监理工程师通知单【质量安全】

工程名称：常州市前黄镇二期 40 兆瓦鱼塘水面光伏电站项目

2018.01.14-06
编号：20180126-06

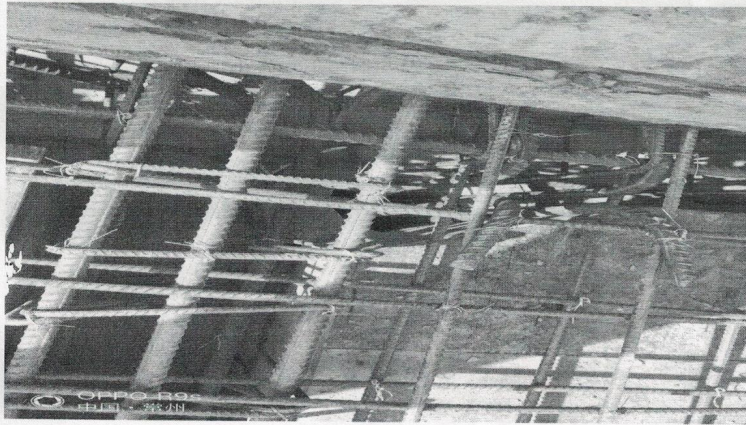
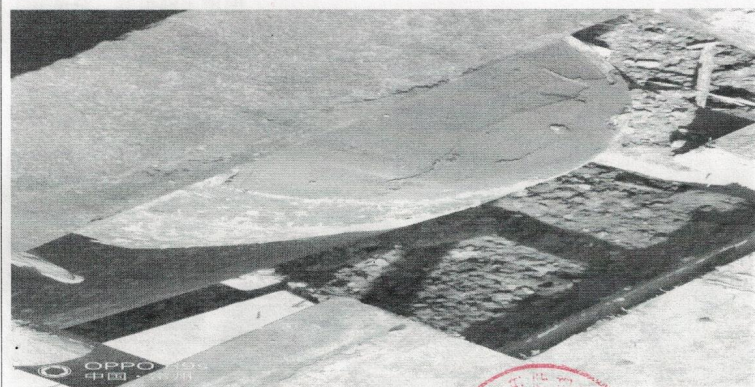
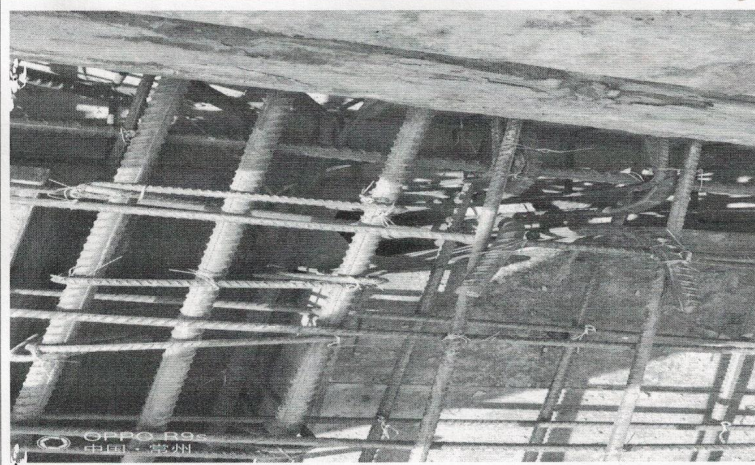
在工地巡查时发现你单位在施工时，35、36#箱变支模存在严重质量问题，主梁未坐在桩顶上。34#箱变已浇筑、梁坐在桩一半的位置。存在质量问题。要求施工方整改后、通知监理方看后在浇筑。

请在当日内回复
